Çok kanallı V kayış gerdiricisinin titreşimi. Titreşimin nedeni, motor ısınma aşamasında krank mili için (çok kanallı V kayışı tarafı) yer alan titreşim amortisörüdür.

Krank mili için iyileştirilmiş bir titreşim amortisörünün kullanılmaya başlanması:

Şekil 1: Krank mili titreşim amortisörünün referans numarasının görünümü.

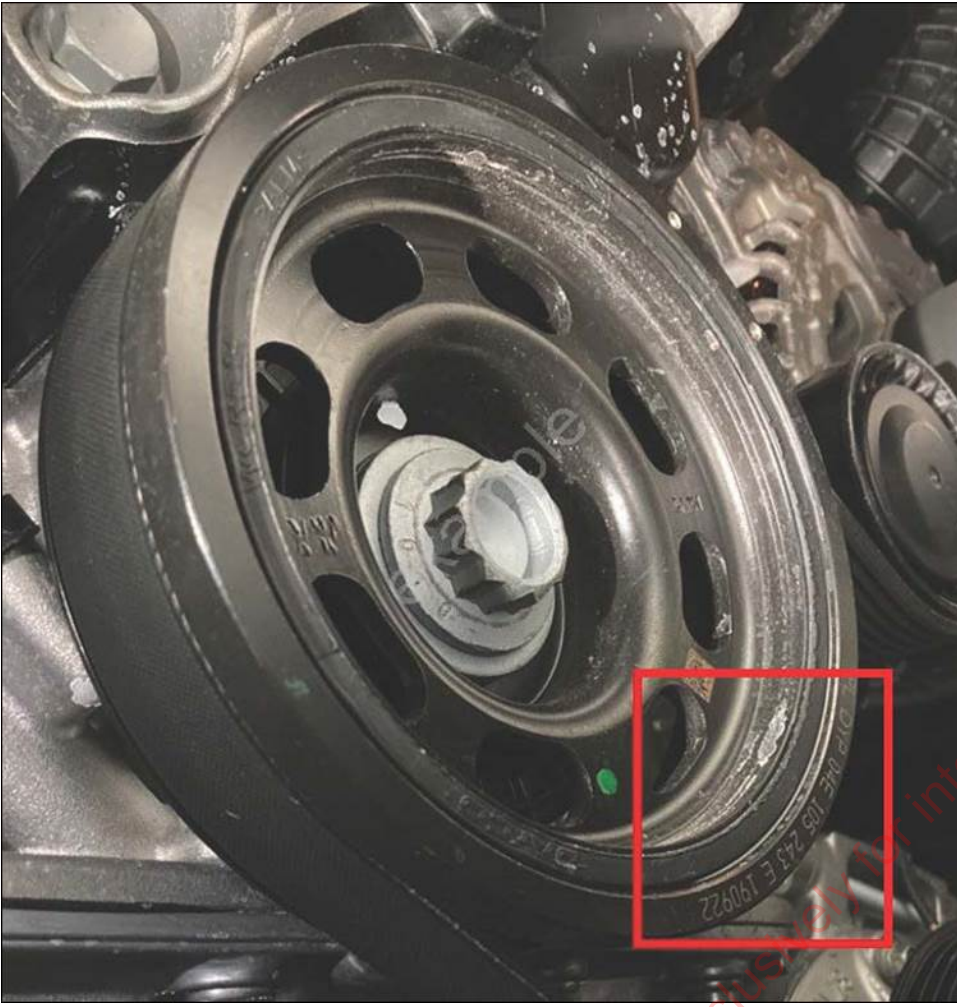
- Krank mili titreşim amortisörünün referans numarasını kontrol edin (bakınız resim 1'deki dikdörtgen).

Krank mili için referans numarasına sahip bir titreşim amortisörü varsa: **04E.105.243.E** veya referans numarası: **04C.105.253.D**:

- Krank mili titreşim amortisörünü SEAT Atölye Kılavuzu/Orijinal Parça Kataloğuna uygun olarak değiştirin.
